**Avis de la Mission Régionale d'Autorité environnementale
de Bourgogne-Franche-Comté
sur le projet éolien de « Champs Jolivet »
sur la commune de Sambourg (89)**

N °BFC-2022-3172

Extrait de la cartographie DREAL BFC sur les projets éoliens (août 2022)

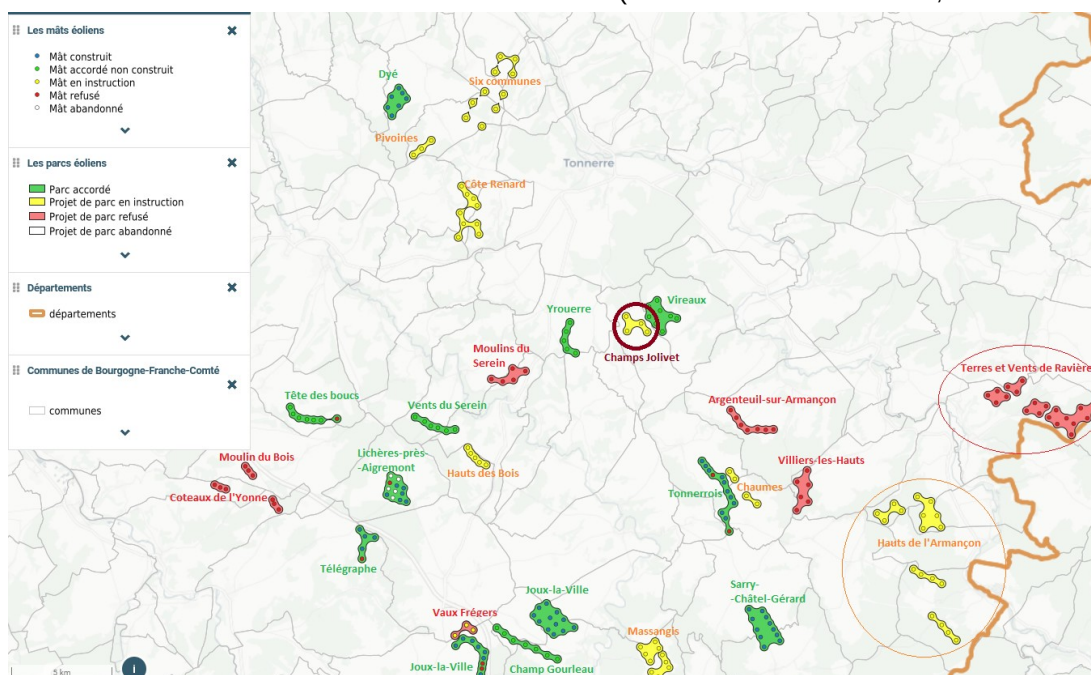
L'étude d'impact considère l'ensemble des parcs éoliens autorisés ou en instruction en date de juin 2022 dans l'aire d'étude éloignée, dont 9 en fonctionnement (pour 78 éoliennes), 3 autorisés mais non construits (19 éoliennes, en intégrant celles du parc éolien des Vents du Serein indiqué par erreur « en instruction » dans le tableau listant les projets éoliens) et 7 en cours d'instruction (55 éoliennes, en intégrant celles du projet éolien des Six communes oublié dans le même tableau)⁶. Les plus proches du projet sont ceux de Vireaux (à 510 m) et d'Yrouerre (à 2,8 km, pour lequel il conviendrait de préciser que les 5 éoliennes sont construites mais non en

fonctionnement). Il conviendrait également de prendre en compte les parcs éoliens de la Tête des boucs (6 éoliennes autorisées, à 15,5 km à l'ouest) et des Chaumes (4 éoliennes en cours d'instruction, à 8 km au sud-est, cité en p.284 de l'étude d'impact). Il serait par ailleurs intéressant de mentionner les projets éoliens refusés, susceptibles d'être réactivés à l'issue de contentieux en cours (ex : Villiers-les-Hauts à 10,5 km au sud-est).
